# OPTIONAL SERVICE BULLETIN

## OSB 20-066

Type: DV 20  
Serial numbers 20003, 20005 through 20218

Replacement of cylinder head temperature indicator with coolant temperature indicator.

**Figure 2: Modified CT indicator**  
**Modifizierte Kühlmitteltemperaturanzeige**

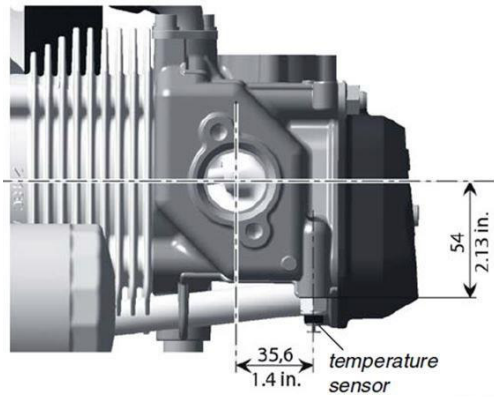
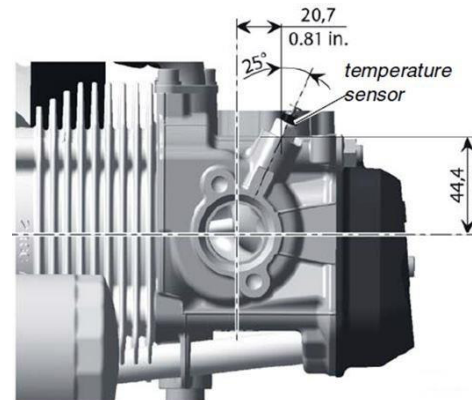
2.	Markiere den Bereich zwischen 120°C (248°F) und 150°C (302°F) auf dem CHT Messinstrument rot. Siehe Figur 2 (roter Bereich).  <b>Hinweis:</b> Alternativ installiere ein neues CT Messinstrument TC1-9031-10-01_1 nach WHB Kapitel 77.	Mark the area from 120°C (248°F) to 150°C (302°F) red on the CHT indicating instrument. Refer to Figure 2 (red area).  <b>Note:</b> Alternatively install a new CT indicator instrument TC1-9031-10-01_1 i. a. w. AMM Chapter 77.

3.	Befestige den Aufkleber TC1-1131-20-27 (Englisch) oder TC1-1131-10-27 (Deutsch) auf der Kühlmitteltemperaturanzeige. Siehe Figur 2 (Placard coolant temperature instrument).  <b>Hinweis:</b> Alternativ kann der Aufkleber auch selber hergestellt werden. Siehe Figur 2.	Install the placard TC1-1131-20-27 (english) or TC1-1131-10-27 (german) on the coolant temperature indicator. Refer to Figure 2 (Placard coolant temperature instrument).  <b>Note:</b> Alternatively the placard can be made by your own. Refer to Figure 2.

**Figure 4: New CT sensor position**  
**Neue Position des Kühlmitteltemperatursensors**

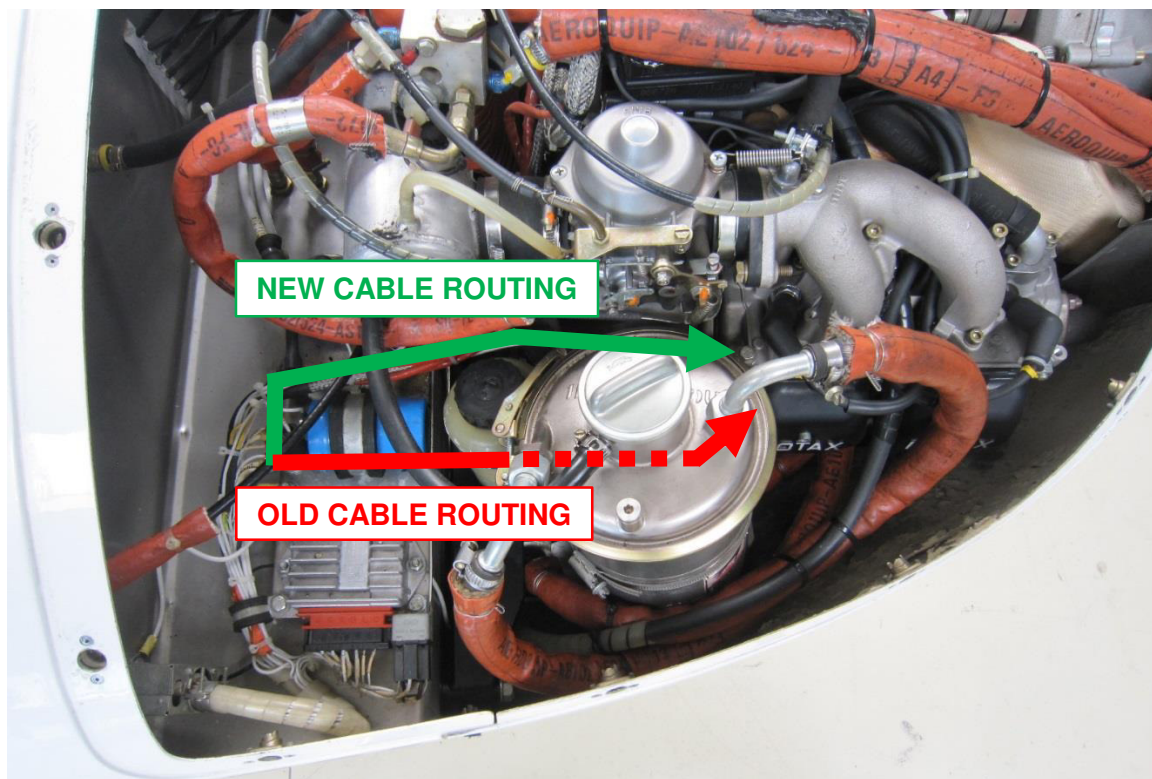
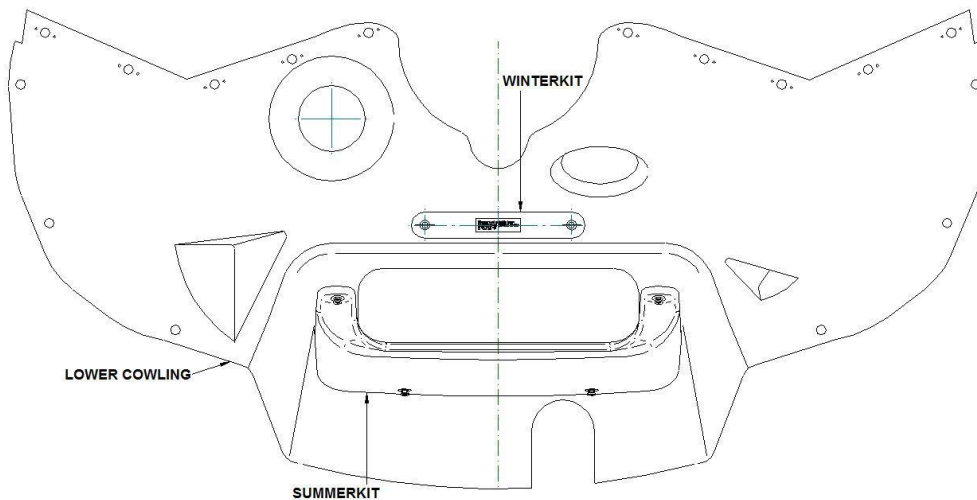
8.	<p>Wenn notwendig, schneide das Kabel von der Zylinderkopfanzeige ab und verlängere es mit einem passenden Zwischenkabel, bis die notwendige Länge für die geänderte Kühlmitteltemperaturanzeige Position erreicht wird.          Kabelverlegung nach Figur 5 (grüne Linie).          Siehe Figur 3, 4 und 5.</p>	<p>If necessary, cut the cable from the cylinder head temperature indicator and extend the cable with an appropriate adapter cable to achieve the length up to the new coolant temperature indicator position. Cable routing i.a.w. Figure 5 (green line).          Refer to Figure 3, 4 and 5.</p>

9.	<p>Wenn nicht installiert, dann installiere den CT Sensor auf dem neuen Zylinderkopf.          Sichere das Gewinde mit Loctite 243.          Anzugsmoment: 7 Nm.</p>	<p>If not installed, then install the CT sensor on the new cylinder head. Secure with Loctite 243.          Required torque: 7 Nm.</p>

**Figure 5: Engine CT sensor routing**  
**Motorverkabelung des Kühlmitteltemperatursensors**

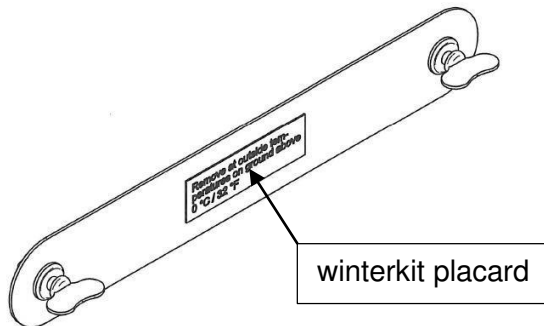
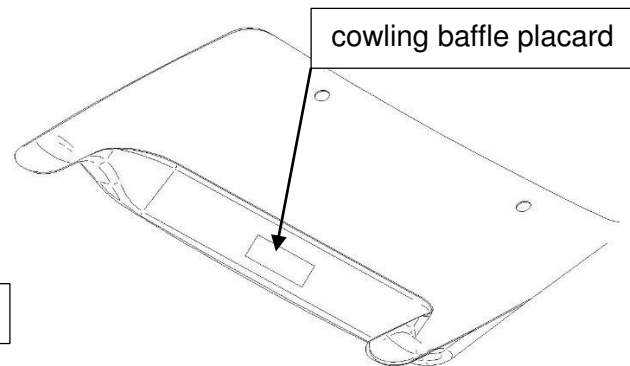
10.	<p>Verbinde das Kabel mit dem CT Sensor.          Siehe Figur 5.</p>	<p>Connect the cable with the CT sensor.          Refer to Figure 5.</p>
11.	<p>Einfüllen der Kühlflüssigkeit nach WHB Abschnitt 12-10 ein.          Für das Kühlmittel siehe ROTAX SI-912-016 und SI-914-019 letztgültige Ausgabe.</p>	<p>Fill the system with new coolant i.a.w. AMM Section 12-10.          For the coolant refer to ROTAX SI-912-016 and SI-914-019 latest revision.</p>
